Mission régionale d'autorité environnementale

**Avis sur le projet Ferme éolienne d'Hannappes et Bossus
à Hannappes et Bossus-lès-Rumigny (08)
porté par la SAS Ferme éolienne d'Hannappes et Bossus**

n°MRAe 2022APGE22

Nom du pétitionnaire	SAS Ferme éolienne de Hannappes et Bossus
Communes	Hannappes et Bossus-lès-Rumigny
Département	Ardennes (08)
Objet de la demande	Ferme éolienne d'Hannappes et Bossus
Date de saisine de l'Autorité environnementale	17/12/21

Figure 2 – Contexte éolien

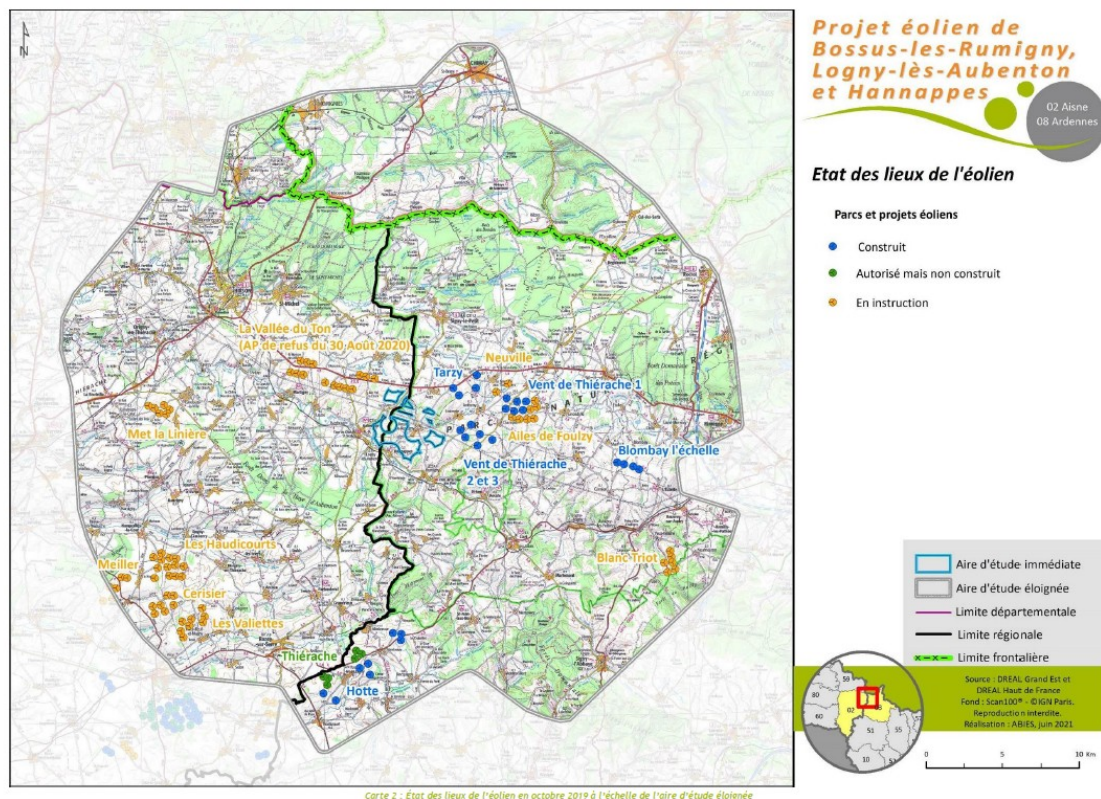
L'éloignement du projet par rapport aux parcs existants est faible (2,5 km au plus proche) et la dispersion des projets est importante, avec des zones de concentration à l'est (20 éoliennes en fonctionnement) et à l'ouest (principalement des projets d'éoliennes en instruction).

Avec un total de 16 parcs en exploitation, autorisés ou en cours d'instruction (4 parcs) dans un rayon d'une vingtaine de kilomètres, le contexte éolien est marqué autour du site d'Hannappes-Bossus.

Figure 5 – zones d'intérêt écologique autour du projet

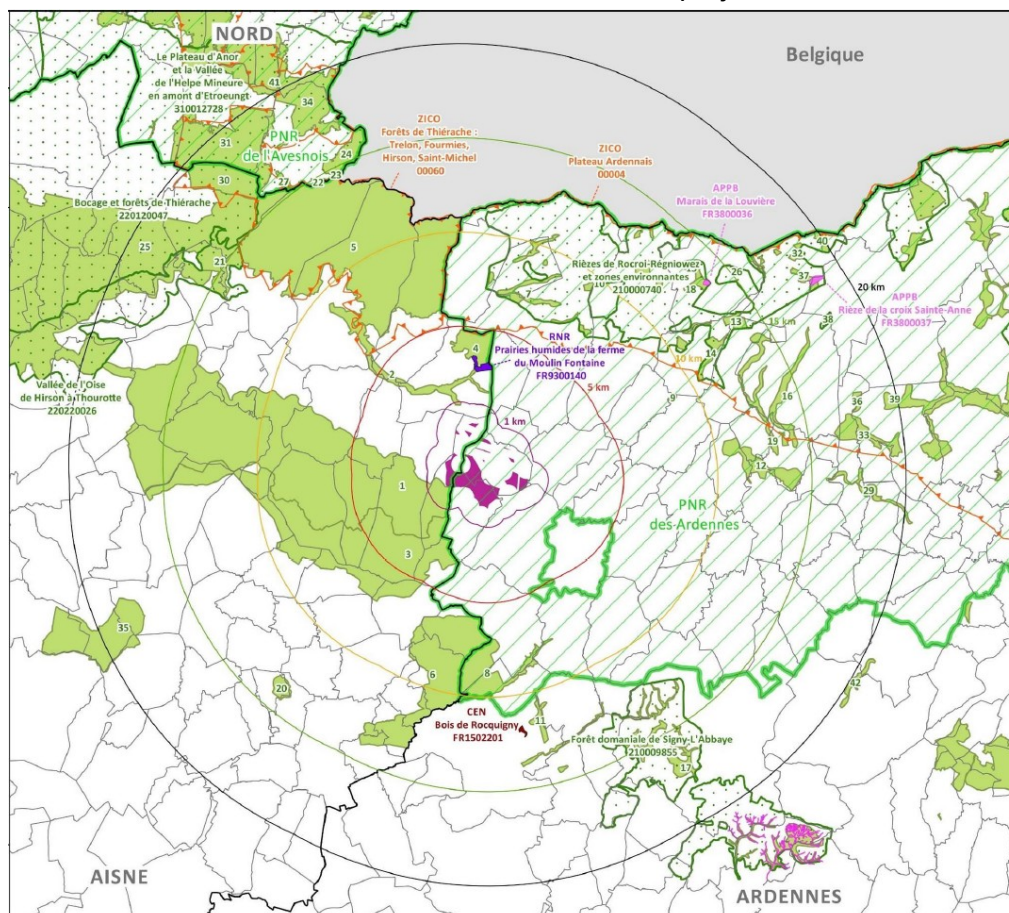
L'Ae relève que le périmètre d'implantation potentiel se situe dans une zone particulièrement riche d'un point de vue écologique.

La situation du projet dans un tel contexte environnemental justifie donc d'autant plus la recherche d'autres solutions de substitution raisonnables recommandée au chapitre 2.1. du présent avis permettant de s'écarter plus fortement des zones naturelles de forte sensibilité .

Figure 7 – Vue depuis l'entrée ouest d'Hannappes

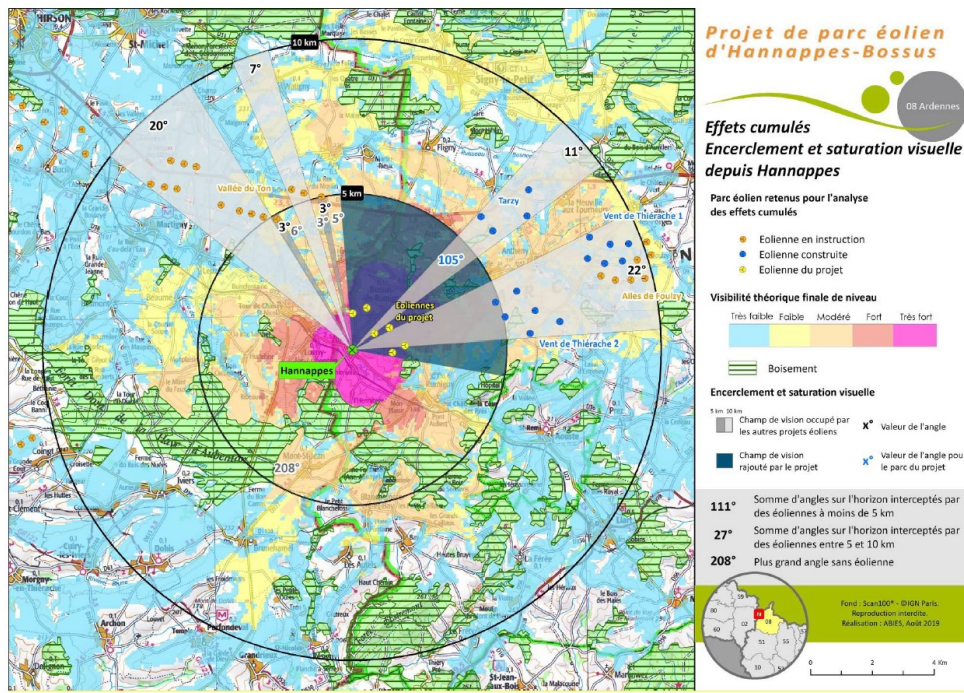
Ces impacts sont de divers ordres : covisibilité directe ou indirecte, effet d'écrasement des bourgs ou des monuments, « concurrence visuelle entre éoliennes et monuments historiques.

L'Ae note que si l'implantation des éoliennes propose un ensemble régulier permettant de se positionner dans une logique de cohérence visuelle et d'adaptation à la composition paysagère locale, son efficacité sur cette entité paysagère des vallonnements reconnue sensible à l'implantation d'éoliennes, ne garantit pas une « réduction visuelle » suffisante. De plus, le projet du parc éolien d'Hannappes et Bossus se situe à proximité des vallées de l'Aube et du Ton où des parcs sont déjà en activité dans ce secteur.

Là encore, la recommandation précédente de rechercher d'autres solutions de substitution raisonnable est justifiée. L'enjeu paysager du site ainsi que la présence déjà prégnante de parcs existants sont des raisons suffisantes de rechercher activement d'autres sites possibles.

Figure 8 – Effet d'encerclement depuis le village d'Hannappes (en haut) et Bossus-lès-Rumilly (en bas)

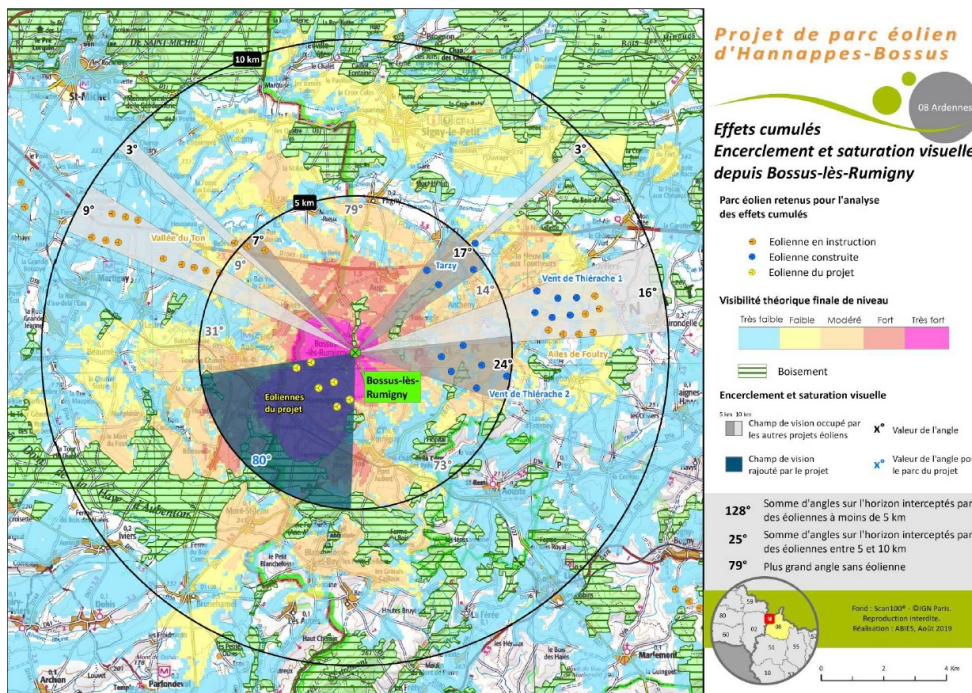
Le village de Bossus-lès-Rumigny est ainsi concerné par un risque d'encerclement et de saturation visuelle. En effet l'angle de respiration depuis ce point de vue n'est plus que de 79 ° et l'indice d'occupation de l'horizon est de 153 °. L'indice d'occupation de l'horizon depuis le bourg d'Hannappes est lui aussi supérieur à 120° (138°).

Or, les conclusions de ces simulations visuelles¹⁷ indiquent dans le dossier, pour Hannappes un impact nul et pour Bossus-lès-Rumigny un impact faible. **L'Ae estime que les impacts sur ces 2 bourgs sont largement minorés** par les conclusions figurant au dossier, et ne correspondent pas au résultat des simulations qui montrent une augmentation importante de la saturation visuelle et une dégradation tout aussi importante des angles de respiration pour les villages de Bossus-lès-Rumigny et d'Hannappes.

Le dossier indique d'ailleurs que, pour Bossus-lès-Rumigny, : « le projet d'Hannappes-Bossus complète l'emprise horizontale du bassin éolien et participe à l'effet d'encerclement de manière significative ».

L'Ae recommande au pétitionnaire de reprendre ses conclusions relatives aux impacts visuels du projet pour les 2 bourgs de Hannappes et de Bossus-lès-Rumigny et d'en préciser les mesures d'évitement, de réduction ou de compensation adaptées à cet impact.
